Keuringsverslag van een elektrische laagspanning- en zeer lage spanningsinstallatie

NIET CONFORM

Datum keuring: 31/01/2024

Straatnaam Fabiolalaan
Huisnummer 29
Busnummer
Postcode 8880
Gemeente Ledegem
Land België

Afbeelding schakel- en verdeelbord:

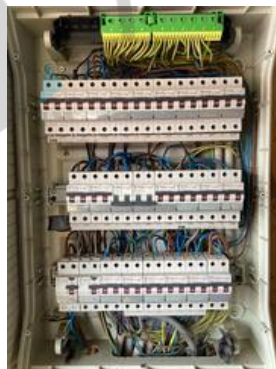
I2.02 De continuïteit van equipotentiaal en/of beschermingsgeleiders zijn niet gewaarborgd. (Boek 1 Onderafdeling 5.3.5.3.G. en 5.4.3.5)

I5.02 De aanduiding van de stroomkringen en/of apparatuur, aansluitklemmen, enz dient aangebracht of vervolledigd te worden. (Boek 1 Onderafdeling 3.1.3.1. en 3.1.3.3.A. en 5.1.6.1)

I5.02.01 Elke elementaire stroombaan moet met een hoofdletter aangeduid worden. Elk lichtpunt, contactdoos, moeten genummerd worden in volgorde gezien vanaf de beschermingsinrichting tegen overstroom. (Boek 1 onderafdeling 3.1.2.1.)

I5.10 Niet gebruikte invoeringen van het verdeelbord zijn niet correct of onvoldoende afgedicht. (Boek 1 Afdeling 5.1.4. en 4.2.2.3.)

I9.02 Schakelaar, contactdoos of aftakdoos herschikken en opnieuw bevestigen. (Boek 1 Onderafdeling 1.4.1.3.)

Verschillende stopcontacten werken niet meer.
